2022埋運発第1号

廃棄物埋設確認申請書の変更について

(1号廃棄物埋設地)

埋設事業部の組織改正に伴う変更について反映する。また、本文記載の確認予定時期について実績を反映するとともに記載の適正化を行う。

図 6-3.1 工事及び検査に係る組織

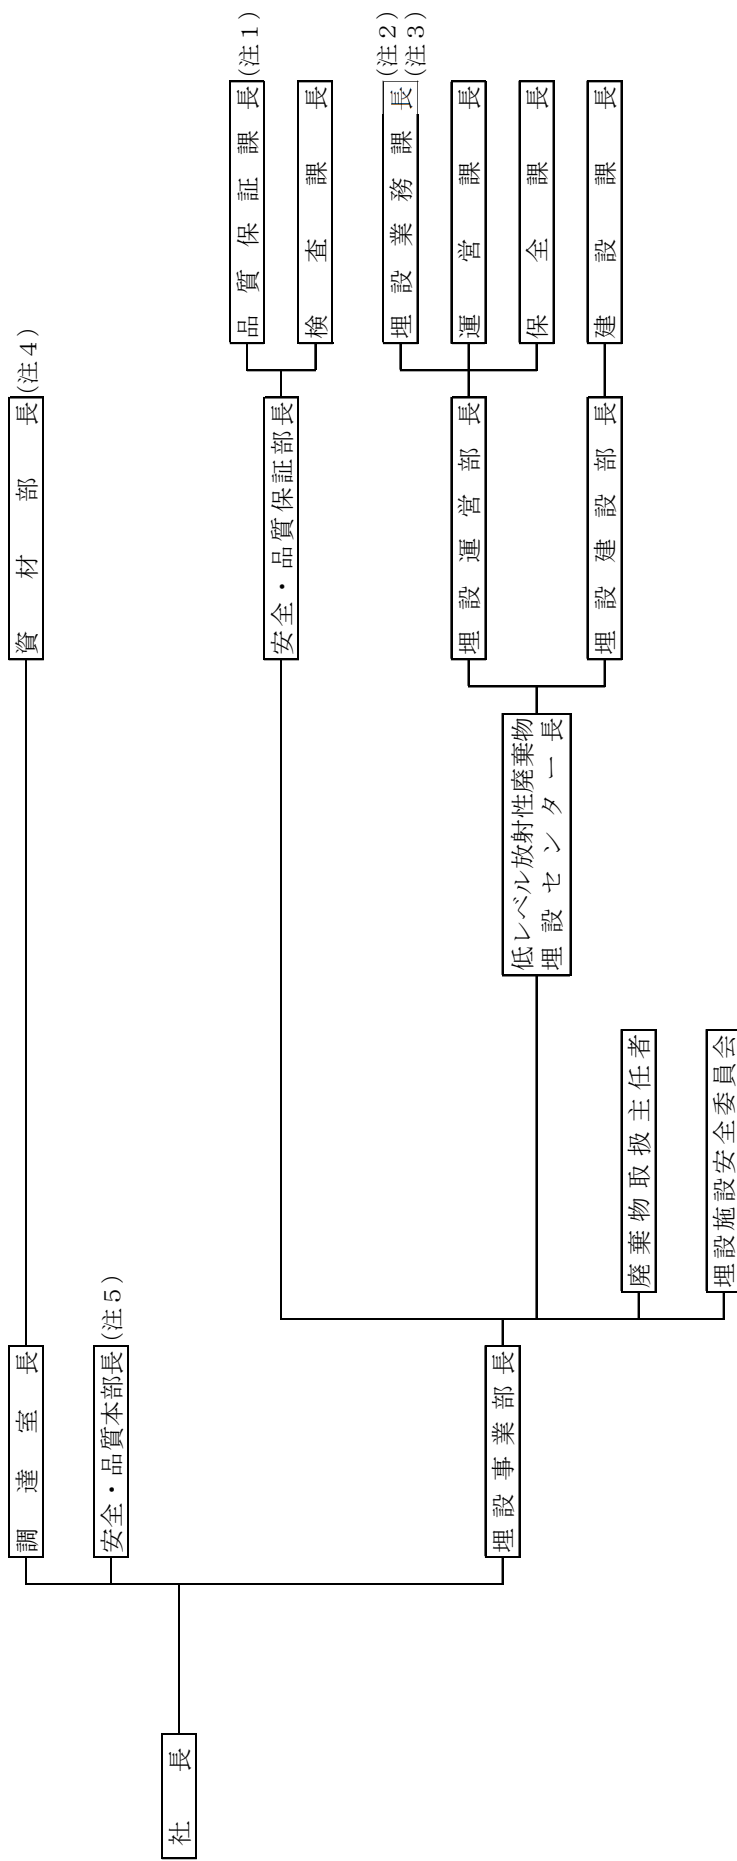
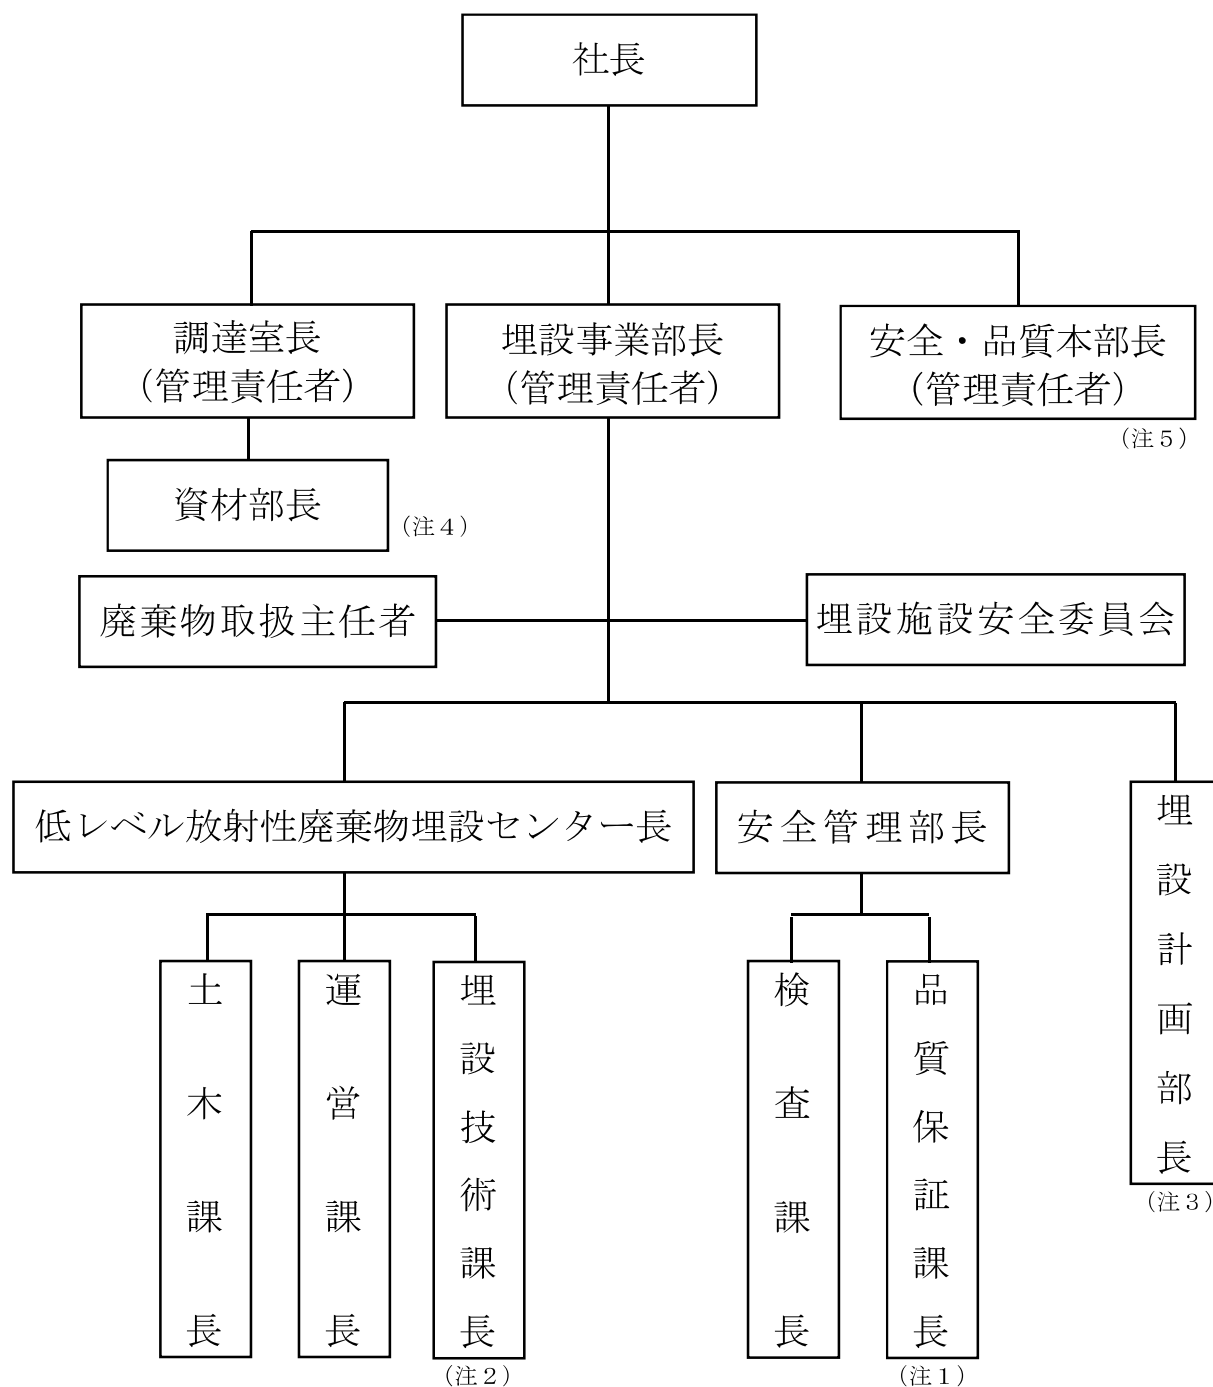
<u>確認証受領済</u>																											
確認予定 時期																											
<u>確認申請後 (既設につき)順次 速やかに</u>																											
添付書類六 6-3 図	添付書類六 6-3 図	図6-3.1 工事及び検査に係る組織 別添-1に示すとおり。	同左 別添-4に示すとおり。																								
添付書類六 6-4 表	添付書類六 6-4 表	<p>表6-3.1 工事及び検査の実施体制</p> <table border="1"> <thead> <tr> <th colspan="2">プロセス</th> <th>主管箇所</th> </tr> </thead> <tbody> <tr> <td>3.3</td> <td>工事に係る品質管理の方法</td> <td><u>建設課 運営課 保全課</u></td> </tr> <tr> <td>3.4</td> <td>自主検査の方法</td> <td>検査課</td> </tr> <tr> <td>3.5</td> <td>施設確認申請における調達管理の方法</td> <td><u>建設課 運営課 保全課</u></td> </tr> </tbody> </table> <p style="text-align: center;">2022年6月30日現在</p> <p>別添-1に示すとおり。</p>	プロセス		主管箇所	3.3	工事に係る品質管理の方法	<u>建設課 運営課 保全課</u>	3.4	自主検査の方法	検査課	3.5	施設確認申請における調達管理の方法	<u>建設課 運営課 保全課</u>	<p>表6-3.1 工事及び検査の実施体制</p> <table border="1"> <thead> <tr> <th colspan="2">プロセス</th> <th>主管箇所</th> </tr> </thead> <tbody> <tr> <td>3.3</td> <td>工事に係る品質管理の方法</td> <td><u>土木課 運営課</u></td> </tr> <tr> <td>3.4</td> <td>自主検査の方法</td> <td>検査課</td> </tr> <tr> <td>3.5</td> <td>施設確認申請における調達管理の方法</td> <td><u>土木課 運営課</u></td> </tr> </tbody> </table> <p>別添-5に示すとおり。</p>	プロセス		主管箇所	3.3	工事に係る品質管理の方法	<u>土木課 運営課</u>	3.4	自主検査の方法	検査課	3.5	施設確認申請における調達管理の方法	<u>土木課 運営課</u>
